## SERVICE INFO – INA 0042

# Endringen i utforming av remstrammeren 534 0100 20

Artikkel nr.: 534 0100 20

Figur 1: 534 0100 20 - nåværende utforming

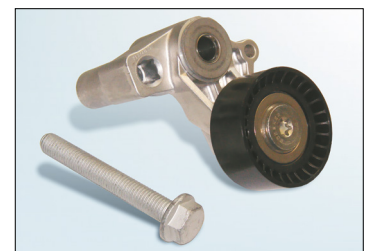
Som en del av den kontinuerlige utviklingen av våre produkter, har det blitt utført forandringer i utformingen til remstrammeren 534 0100 20.

Tilbehørsdelersom tidligere var løse (skiver) er nå festet til remstrammeren.

Festebolten har også blitt modifisert.

Bare den nye medfølgende skruen kan brukes sammen med den nye utformingen. Andre skruer eller eldre skruer er ikke tillatt! Bruk dreiemomentet som er foreskrevet av kjøretøyproduzenten for å stramme festebolten.
